1. Прочностные расчеты

2. Оценка времени автономного полета

Рисунок 1. К оценке площади поверхности ЛА

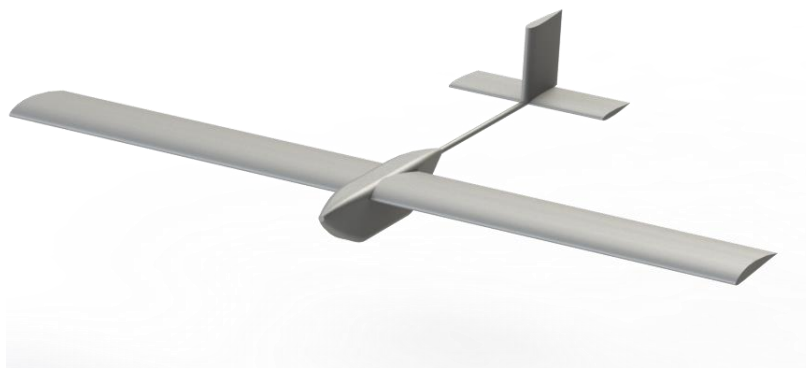
В экспертной оценке указано о неверном определении потребной тяги для крейсерского полета, ошибка в оценке крейсерской скорости для выбранной аэродинамической конфигурации и как следствие - неверное решение энергетического расчета, представленного в виде тепловой карты времени автономного полета ЛА.

Оценка крейсерской скорости, приведенная в отчете, действительно, ошибочна и не соответствует выбранным аэродинамической конфигурации и геометрическим характеристикам. Правильная оценка - $42 \frac{\text{км}}{\text{ч}}$. Что, конечно, влияет на выбор мотора, его размеров и мощности. Однако оценка крейсерской скорости $60 \frac{\text{км}}{\text{ч}}$, приведенная в отчете, обусловлена постановкой и требованиями к полетному заданию и является адекватной. В ходе дальнейшей разработки геометрия ЛА будет приведена к требуемому виду, удовлетворяющему значению крейсерской скорости $60 \frac{\text{км}}{\text{ч}}$. Именно это значение было использовано для оценки времени автономного полета ЛА:

3D модель ЛА была вновь сделана рисунок 1 для оценки нового значения для S_{wet} : S_{wet}^{new} , которое составило:

$$S_{wet}^{new} = 2(S_{vt} + S_{ht}) + 2S + S' = 1.42 \text{ м}^2 \quad (3)$$

Где S' включает площадь фюзеляжа и хвостовой балки.

Тогда согласно (3) и новым значениям C и b получаем оценку для нового значения аэродинамического качества L/D из выражения, которое было приведено в отчете:

$$\frac{L}{D} = 9 \sqrt{\frac{(b/C)}{S_{wet}^{new}/S}} = 15 \quad (4)$$
